ID: **10193.. Milonia Srl - Istanza proroga VIA - Progetto Eolico in Montemilone (Pz)**

Oggetto: (ID_VIP/ID_MATTM):10193 - Istanza di proroga del provvedimento di VIA rilasciato dalla Regione Basilicata con DGR n. 1469/2013, relativamente ad un progetto di un impianto eolico, denominato “Parco eolico Montemilone”, costituito da n. 20 aerogeneratori di potenza nominale pari a 3 MW, per una potenza complessiva pari a 60 MW, da realizzarsi nel Comune di Montemilone. **Osservazioni.**

VERIFICA DISTANZE TRA AEROGENERATORI

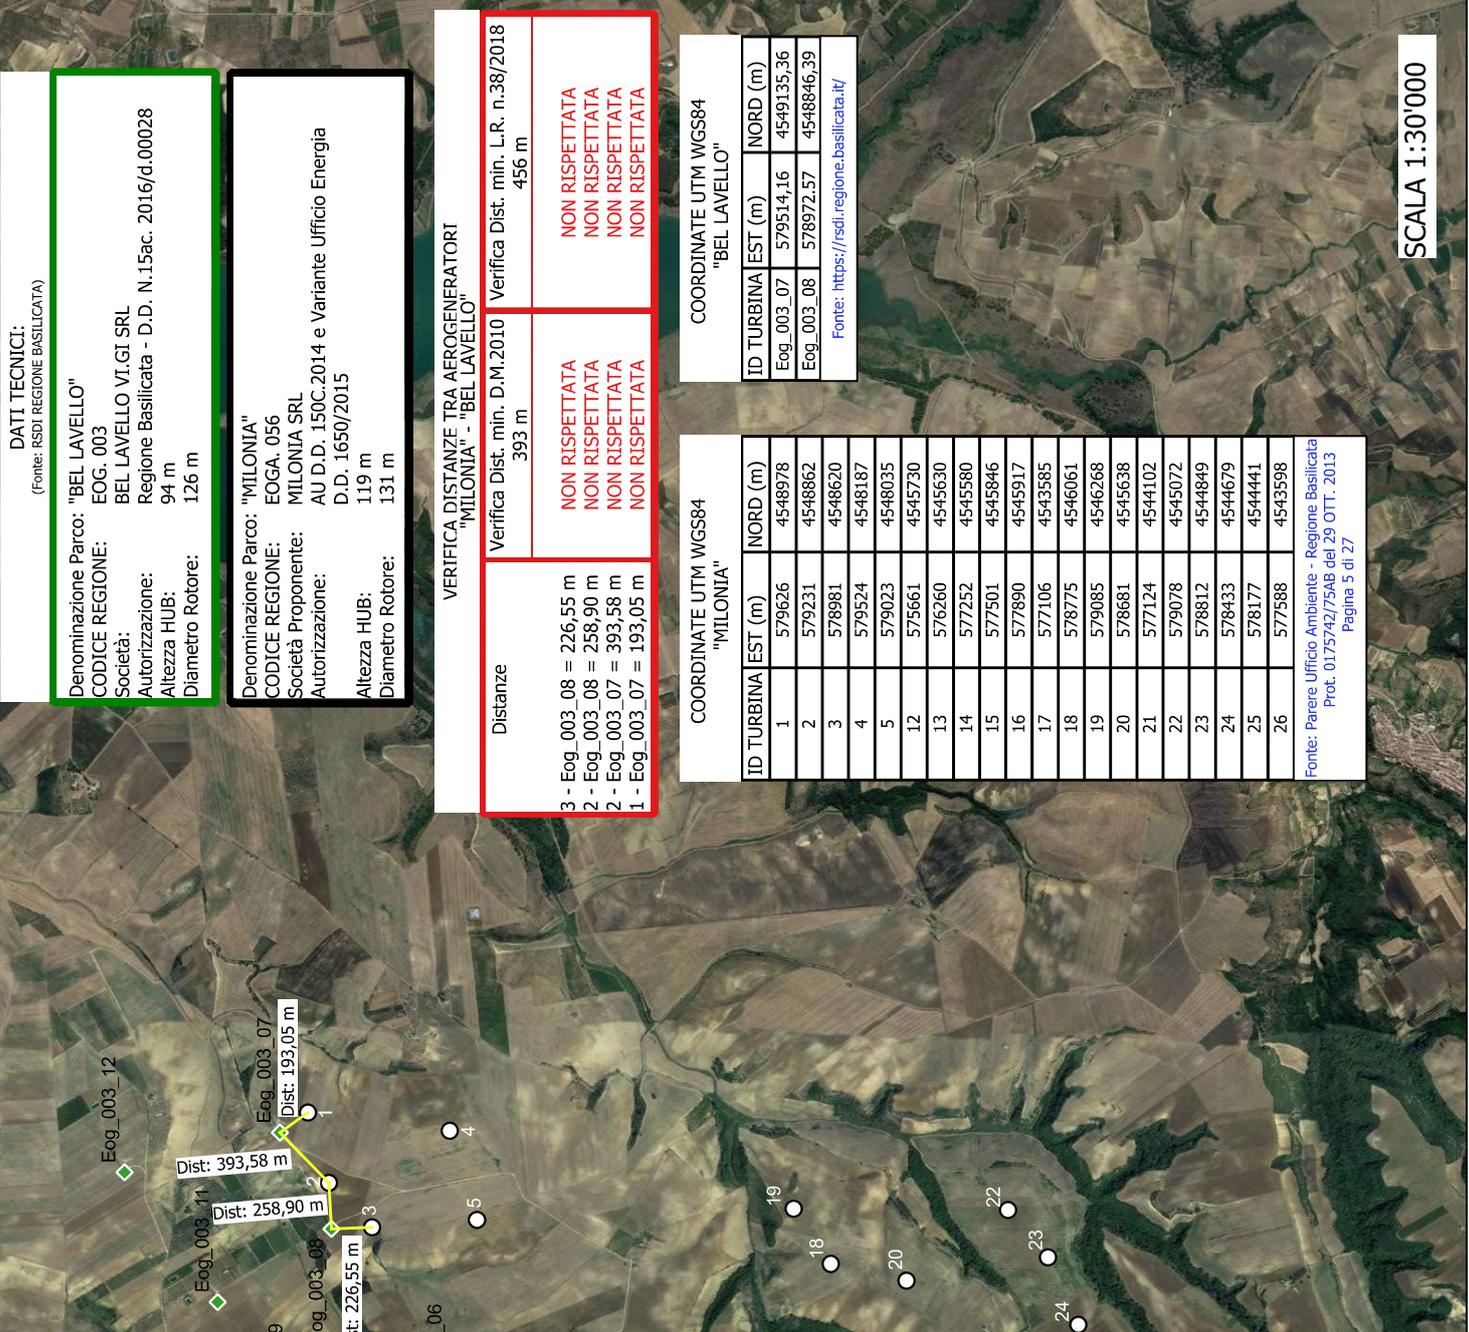
- (i) gli aerogeneratori Milonia 1, 2 e 3 (diversamente da quanto affermato a p. 4 - ELAB. 1), sono ubicati a ridosso ed a una distanza inferiore a quella previste dalle normative nazionali e regionali, dall'impianto della Bel Lavello Vi.Gi. Srl, autorizzato nel 2016 (giusta A.U. 15AC.2016/D00028 del 9/02/2016) ed in esercizio dal 2018 (si veda cartografia allegata – **doc. 1**). Differentemente da quanto valutato nel 2013, essi non rispettano né la distanza minima prevista dal D.M. 2010 (3 rotori da 131 mt ciascuno) né l'area di volo e i corridoi ecologici dell'avifauna; analogamente, le analisi delle ombre, del *flickering* e dell'impatto acustico non trovano analisi negli studi presentati. Come facilmente evincibile, le distanze tra gli aerogeneratori in esercizio e quelli sopra identificati di Milonia, sono inferiori alla distanza di sicurezza prevista dai calcoli della gittata massima degli elementi rotanti che, per un rotore da 131 metri o suo frammento con mozzo a 114 mt e velocità di rotazione di 16,1 m/sec (lo studio presentato da Milonia è stato effettuato per Nordex 131/3000 oggi non più in commercio e sostituito da Nordex 131/3900, con velocità di rotazione maggiore), non è mai stato calcolato con un valore minore di 240 Mt;

Trattasi invero di elaborato risalente al 2018 e non aggiornato, rappresentante la variante sostanziale al progetto con riduzione degli aerogeneratori da 20 a 17 (rinunciata dalla Società, come confermato dalla stessa a p. 5 dell'ELAB. 2) che, non riportando -inoltre e surrettiziamente- l'evidenza dell'Impianto Bel Lavello (autorizzato, nel 2016 ed in esercizio dal 2018) finisce -anch'esso- per falsare ogni possibilità di analisi degli impatti cumulativi in contrasto con la realtà effettiva dei luoghi (come agevolmente desumibile dalla elaborazione cartografica che si allega, **doc.1**).
